トレジアのリコールについて

平成24年4月3日

平成24年4月3日、富士重工業株式会社より、国土交通省にトレジアのリコールを届け出いたしました。

改 善 箇 所 説 明 図

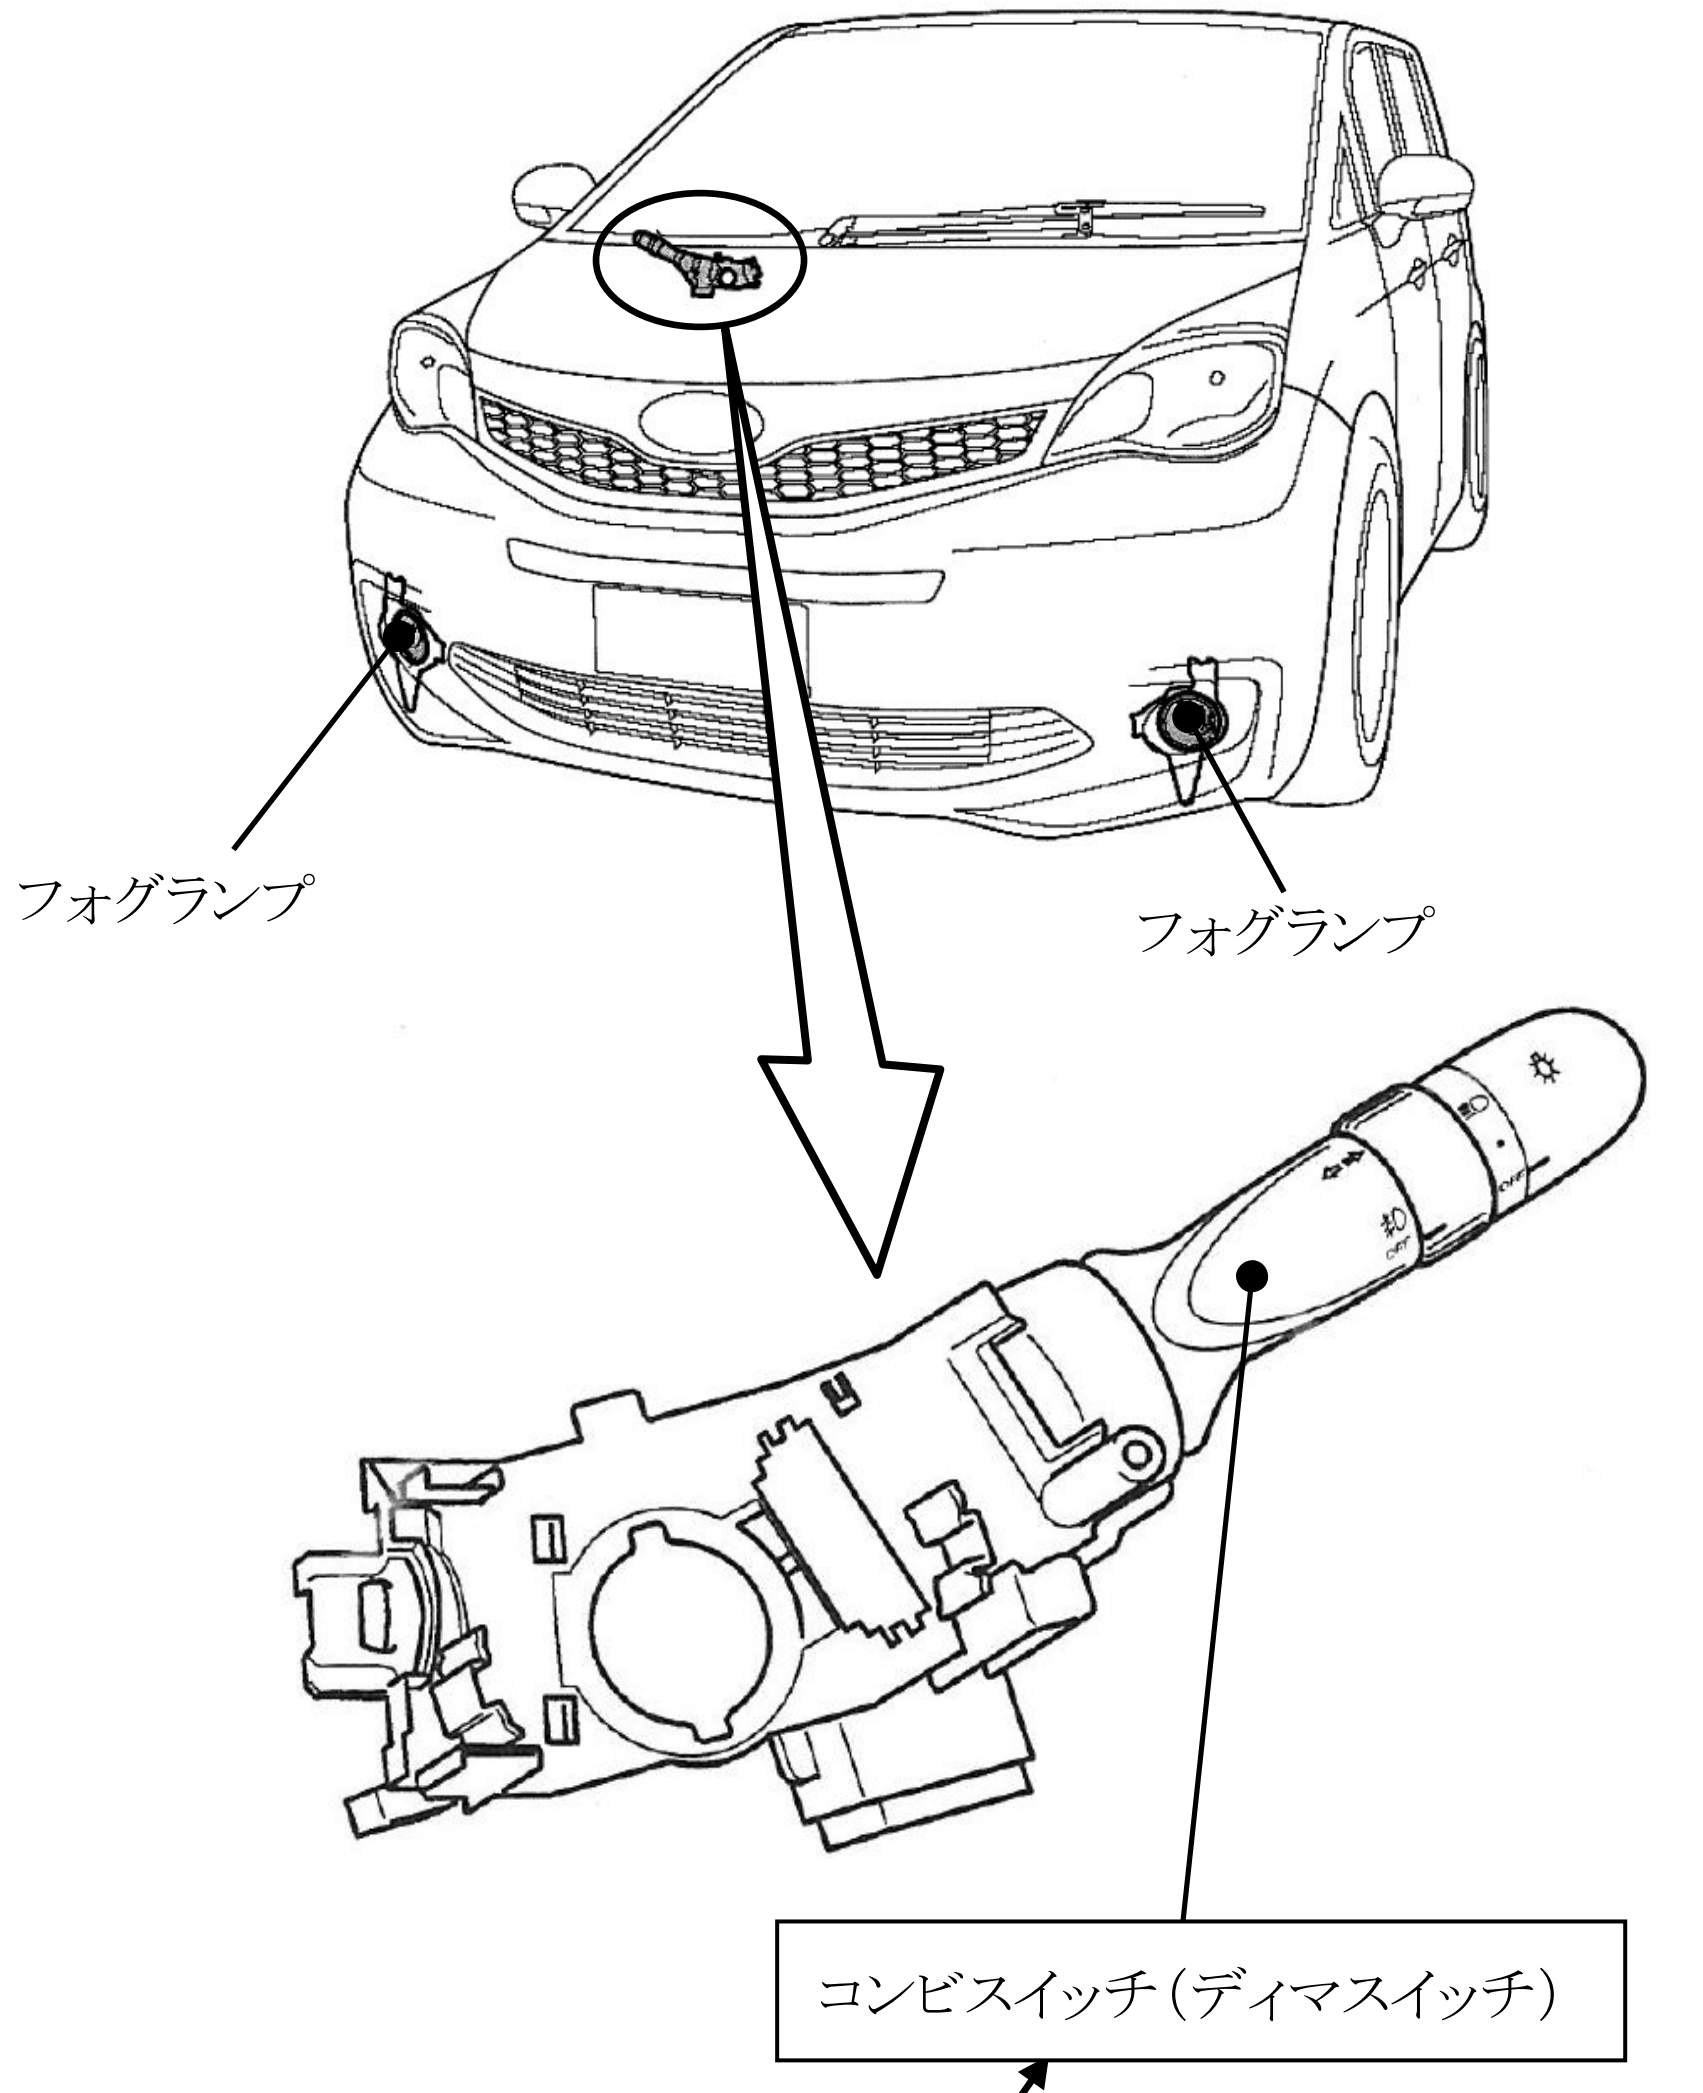
基 準 不 適 合 発 生 箇 所

HIDヘッドランプ装備車において、後付け用品のハロゲンヘッドランプ用フォグランプキットを誤って適用設定したため、当該フォグランプキットを装着した場合、走行用前照灯（ハイビーム）が点灯しているときに、すれ違い用前照灯（ロービーム）が消灯する。

改善内容

全車両、装着されている後付け用品を確認し、該当する場合には、コンビスイッチ（ディマスイッチ）を正規品に交換する。

識　別

運転席側ドアチェッカーボルトの頭部に白ペイントを塗布する。
